# 放射線環境影響評価書の 添付 I（ALPS処理水海洋放出時の 測定・評価対象核種選定の考え方）の 誤記等について

2023年6月12日

東京電力ホールディングス株式会社

## 2. REIAの添付 I 及びまとめ資料の誤記

図 I-4 プロセス主建屋とセシウム吸着装置入口の分析結果の比較

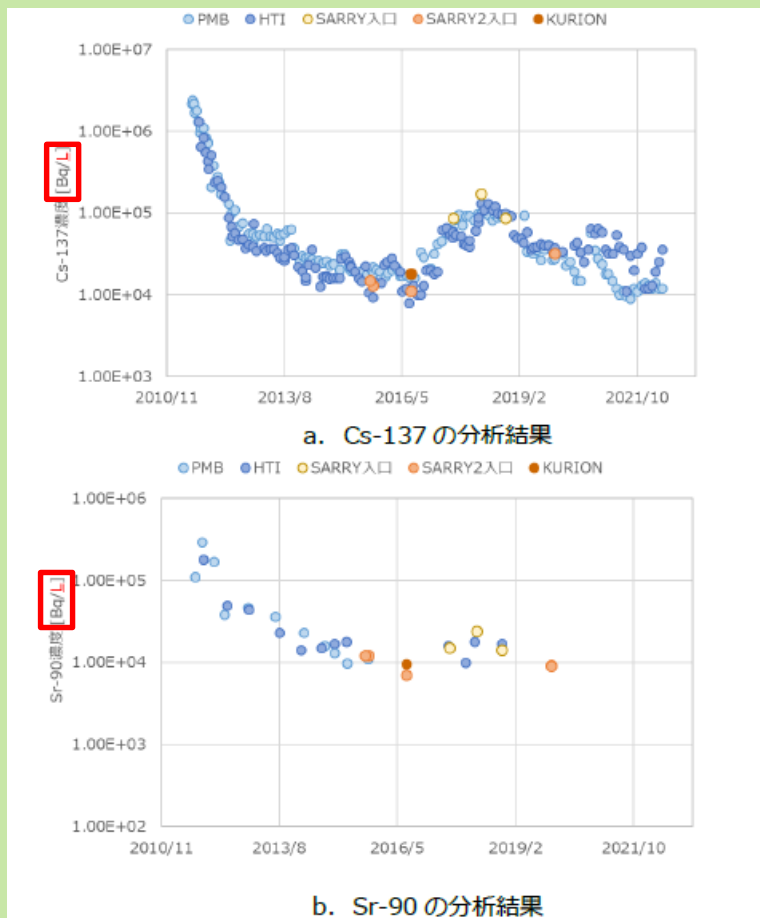
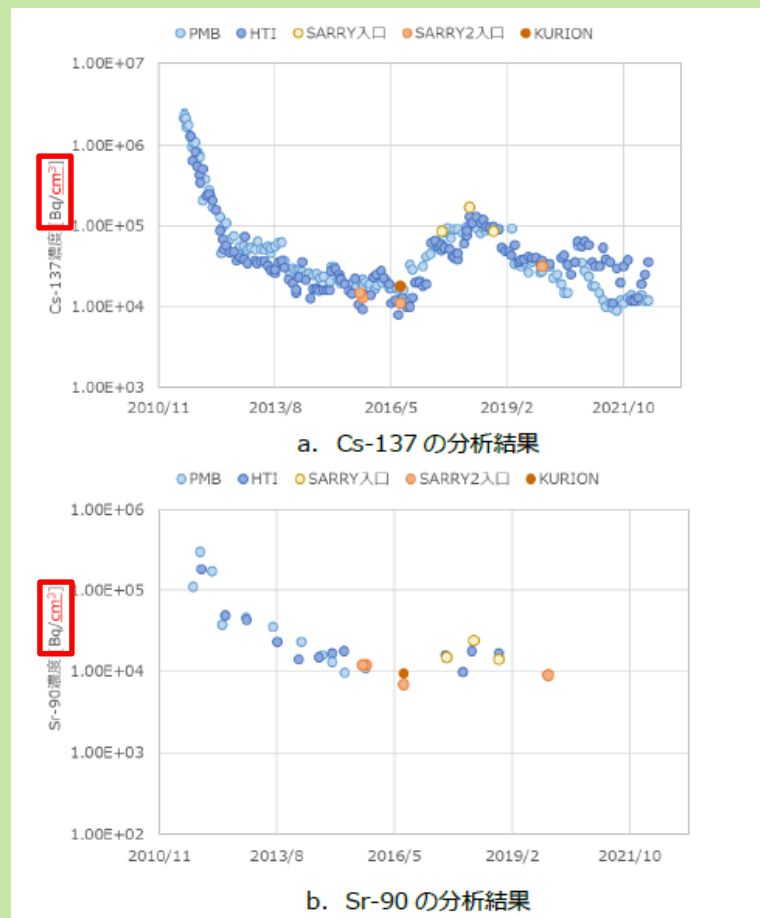
## 現行（誤）

## 本来記載すべき内容（正）

図 1.1.2-3 プロセス主建屋とセシウム吸着装置入口の分析結果の比較

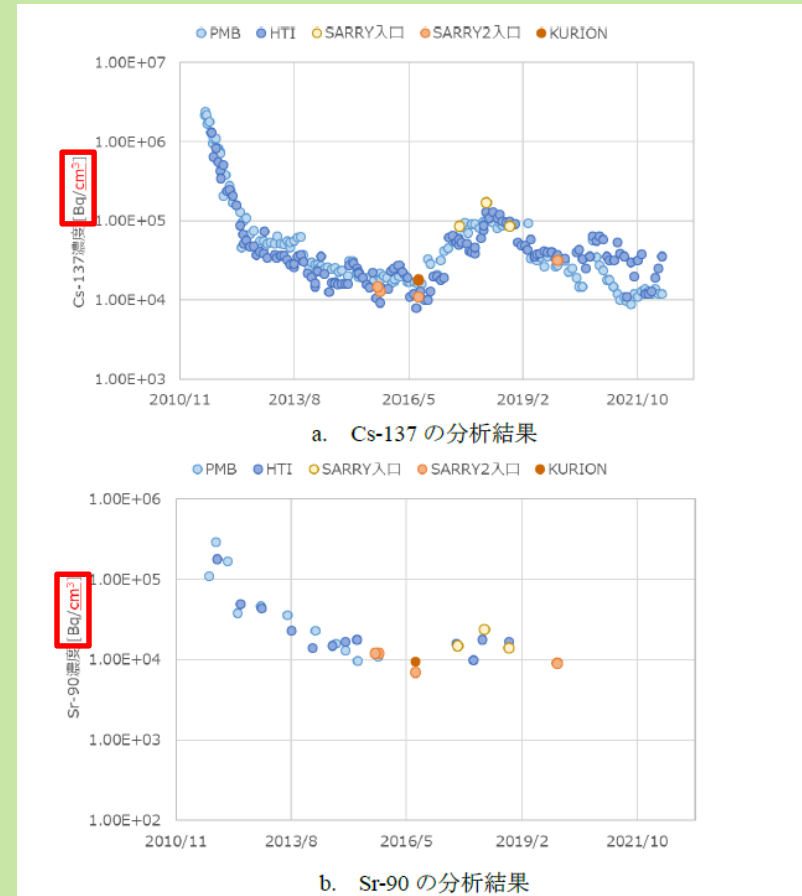
図 1.1.2-3 プロセス主建屋とセシウム吸着装置入口の分析結果の比較

## 本来記載すべき内容（正）
